# ゼオライト土嚢等処理設備における 実規模モックアップについて

2023年11月2日

## 2. 容器封入作業の実規模モックアップ試験実施に当たって

- 2023年7月11日第12回1F技術会合にて原子力規制庁より示された、ゼオライト土嚢等処理設備のモックアップ試験の実施に当たって考慮すべき事項についての回答は下記の通り。

3. 監視

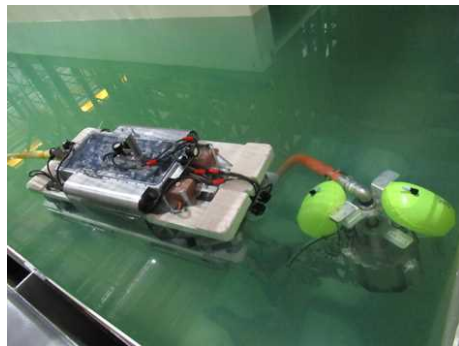
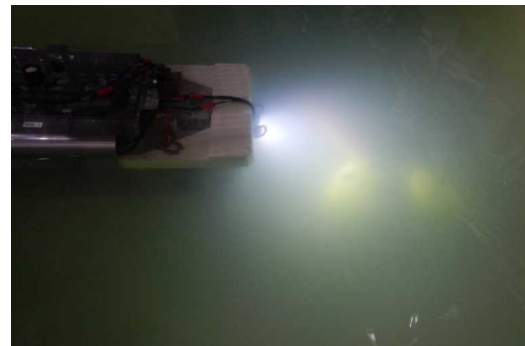
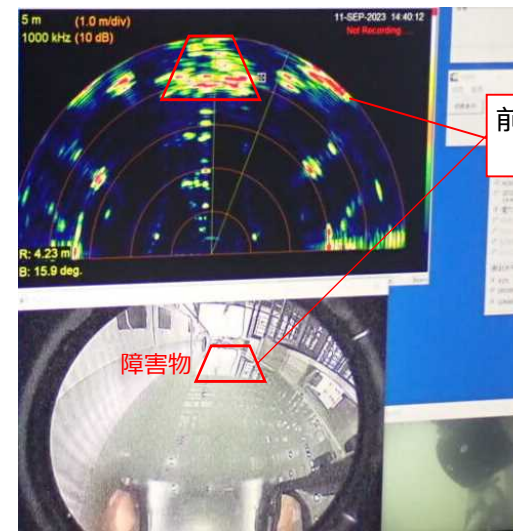
事象	<ul style="list-style-type: none"><li>作業の影響で濁水が発生した。</li><li>濁水環境内では100mm程度まで近づかないと視認できなかったものの、気中カメラで相互監視をしながら作業を実施した。</li></ul>
原因	<ul style="list-style-type: none"><li>濁水が発生しにくいように、部分的に土嚢袋を切断しゼオライト吸引を進める手法にて検討を進めているものの、繰り返し作業においては濁水が発生を抑制することが困難であったと推定される。</li></ul>
対応方針	<ul style="list-style-type: none"><li>濁水の発生を考慮して、耐放射線性を考慮の上、ソナー等、カメラ以外の確認方法についても検討を進めていく。なお、モックアップにおいては、ソナーを用い、前方の壁や干渉物については確認が容易であったが、土嚢袋の判別は困難であったため、より適したソナー等を選定する方針。</li><li>濁水の低減・拡散防止方法等について検討を進めていく。</li></ul>

# (参考) 【確認事象2】 レベル計検知

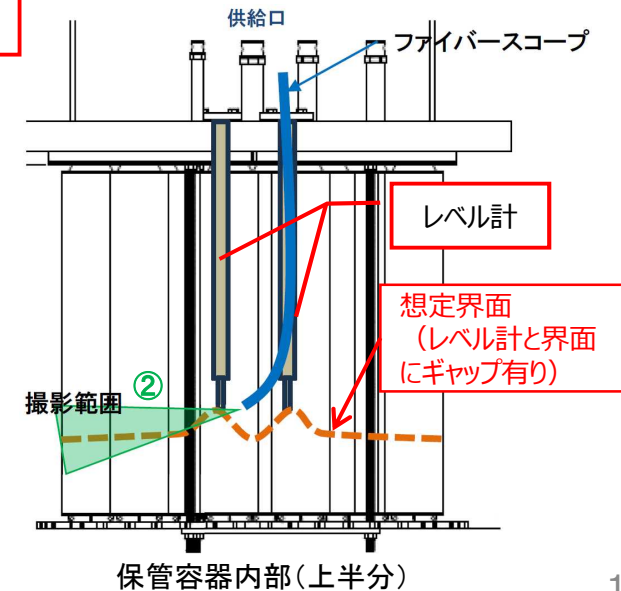
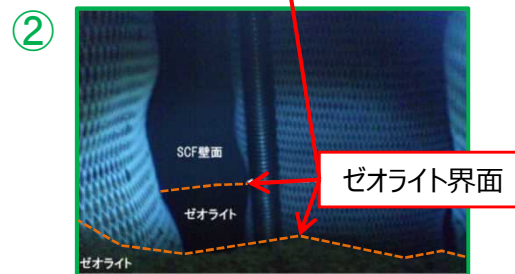
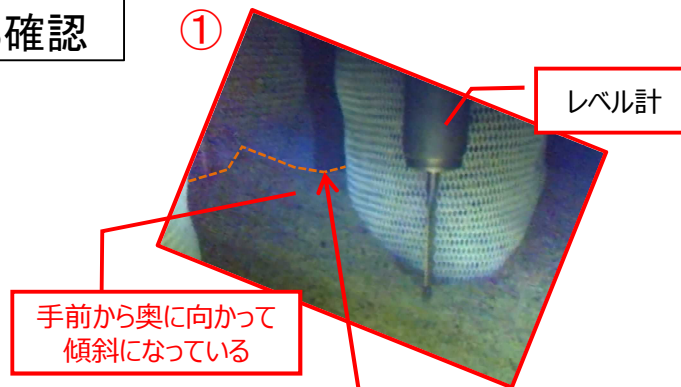
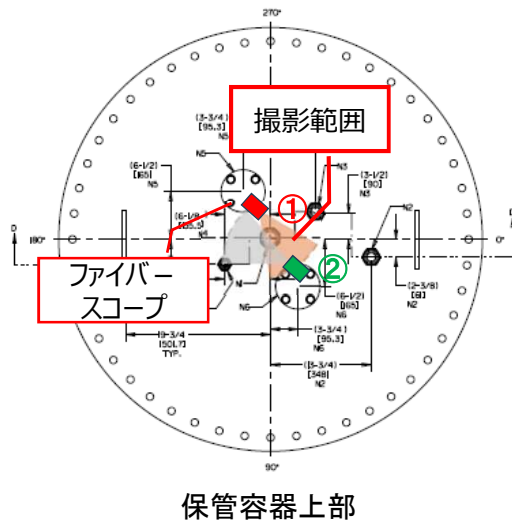
事象	<ul style="list-style-type: none"> <li>ゼオライトの保管容器への充填時に、レベル計の検知ランプが点灯した後、消灯したことを確認した。なお、移送を続けると再度点灯することを確認した。</li> </ul>
原因	<ul style="list-style-type: none"> <li>充填後にファイバースコープによる内部確認を実施したところ、ゼオライト界面が波打っているような状況であることを確認した。</li> <li>ゼオライト界面の凸部が検知プローブに触れて一度は検知するものの、入口からの水流により凸部が崩れ、検知プローブとゼオライトが接触していない状態となったと推定される。</li> </ul>
対応方針	<ul style="list-style-type: none"> <li>本事象は界面がレベル計に近づいたときに発生するものと考えられるため、この事象を考慮したレベル計の設置位置とすること等の対策の検討を進めていく。</li> </ul>

# (参考) 【確認事象3】ゼオライト噛み込み

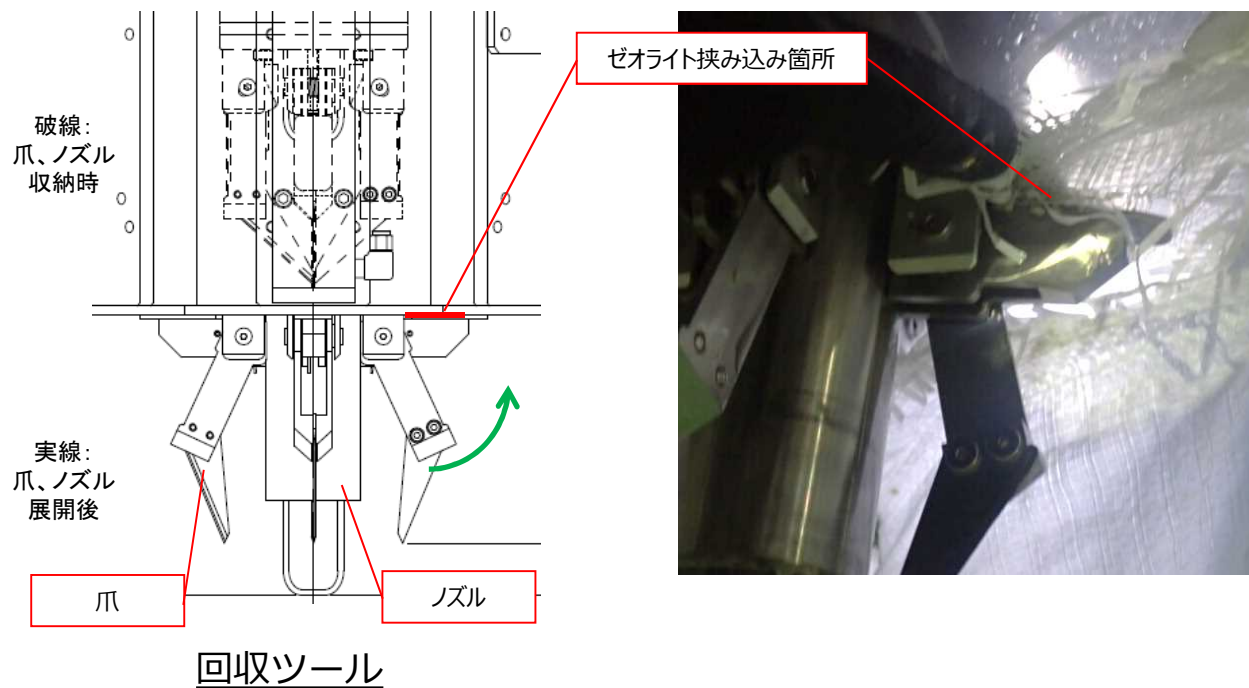
事象	• ゼオライト回収後、回収ツールのノズルを上昇しようとしたところ、上昇しないことが確認された。
原因	• 回収ツールの爪にゼオライトが噛みこんでおり、ノズルの上昇を妨げたことと推定される。
対応方針	• 回収ツール構造の見直しについて検討を進めていく。

## (参考) ゼオライト土嚢の長期劣化等

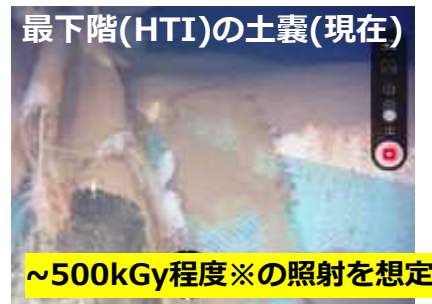
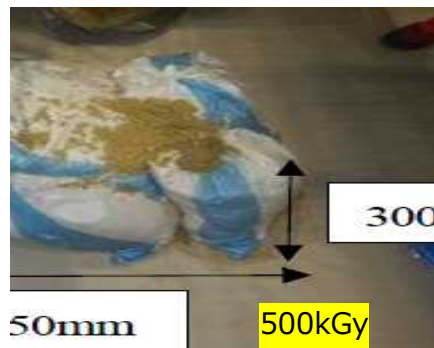
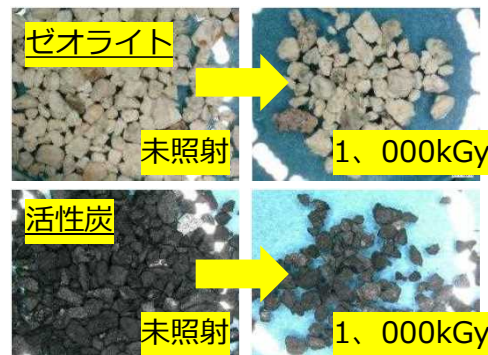
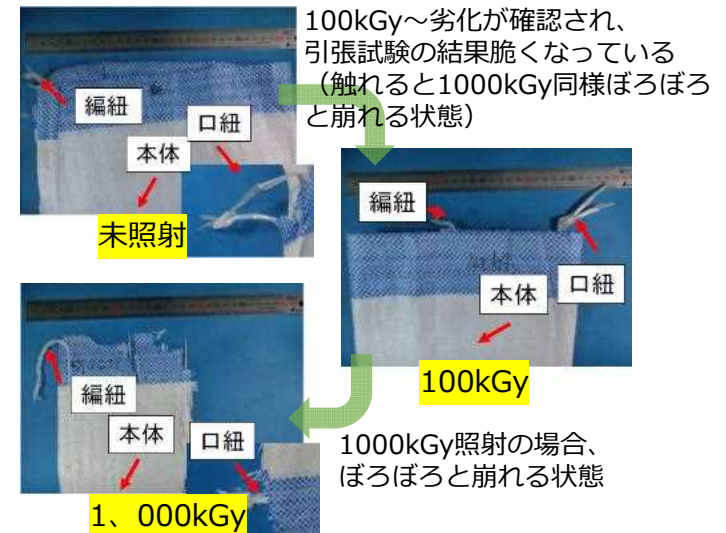
No.	項目	考慮すべき事項	回答	確認時期	備考
(1) ①	ゼオライト土嚢の長期劣化等	ゼオライト土嚢の長期劣化等を考慮した試験とすること	実機のゼオライト土嚢等と同様の放射線を照射し、実機同等の放射線劣化を模擬した土嚢袋を用いた試験を実施し、土嚢袋の切断、ポンプによる吸引について影響を及ぼさないことを確認した。	2023/9 実施	9,17頁 補足

- ゼオライト土嚢等の現地調査を実施し、土嚢袋は概ね原形を保っているが、劣化傾向があり、一部の袋に破損がみられる状況。実規模モックアップにおいては、現場調査で確認された劣化した土嚢袋等を再現し現場環境を模擬する。
- なお、ゼオライトと活性炭の $\gamma$ 線照射試験を最大積算線量1、000kGyまで実施したところ、ゼオライトも活性炭も照射による顕著な変化は認められなかった。

## (参考) 保管容器設置高さの違いについて

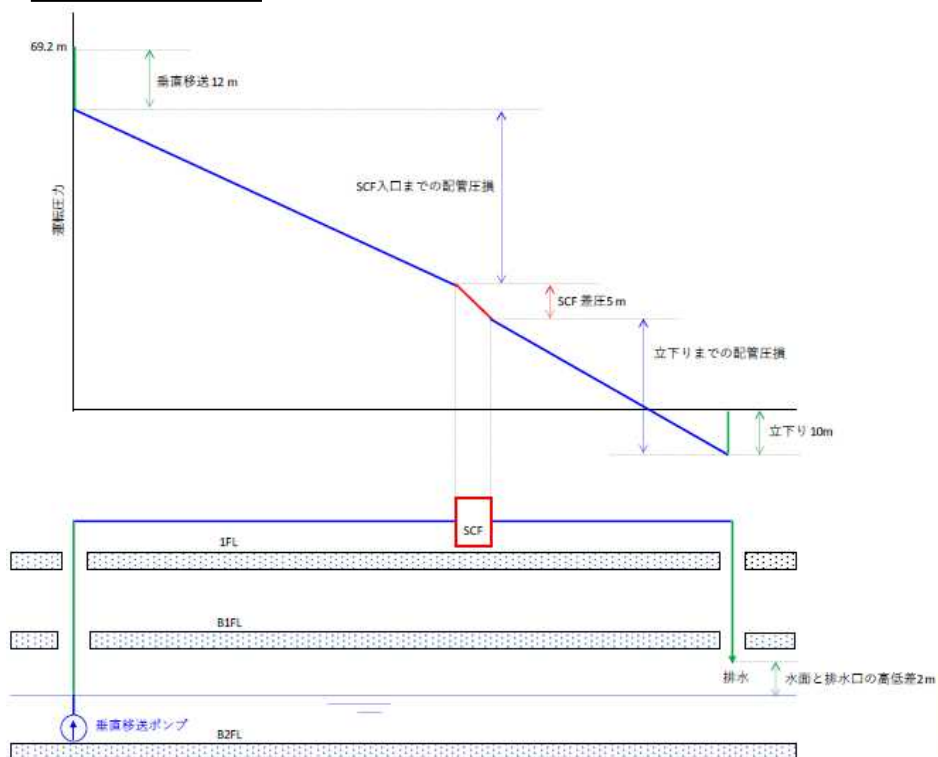
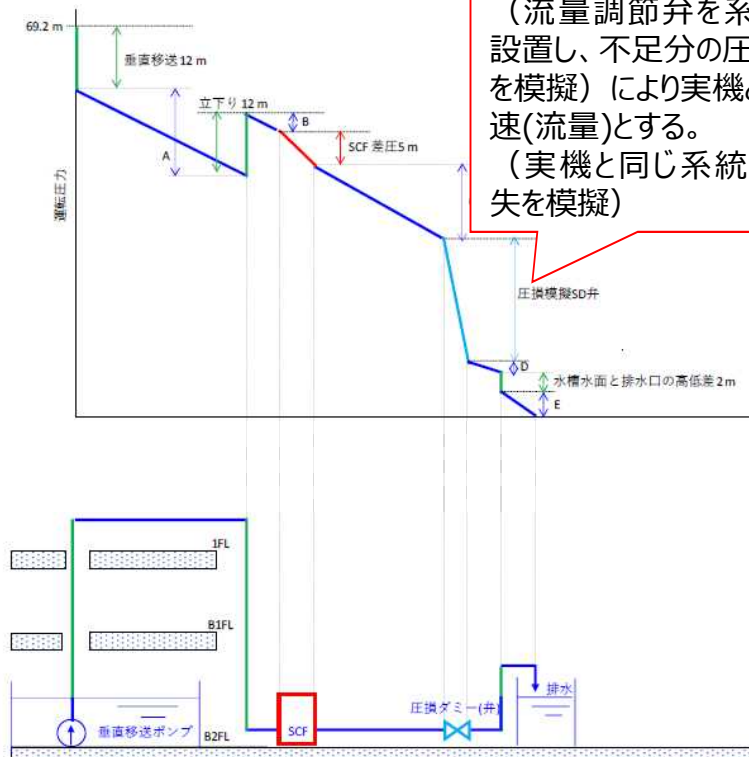
(1) ②	保管容器設置高さ	保管容器の設置高さが実機と異なるため、当該圧力損失分(水頭差)を考慮した試験とすること	弁による調整により実機と同じ系統圧力損失を模擬した試験を実施した。	2023/9 実施	18頁 補足
(1) ③	ゼオライト保管	保管容器が充填されるまで、連続運転させること	保管容器を満充填するまでの運転試験を実施した。	2023/9 実施	11頁 補足

- 保管容器の設置高さが実規模モックアップと実際の設備で異なる※1ため、モックアップ時に保管容器内の運転圧力は実機よりも高くなるが、保管容器内部のフィルタ性能に影響を与える因子はフィルタ差圧であり、運転圧力が異なっても差圧は変化しないため、実際の設備と同じ通水条件となる。
- また、差圧は流速依存が高いが、実機と同じ流速（流量）となるよう、背圧弁（圧損模擬弁）にて調整を行う。

圧力損失分を弁による調整（流量調節弁を系統内に設置し、不足分の圧力損失を模擬）により実機と同じ流速（流量）とする。（実機と同じ系統圧力損失を模擬）
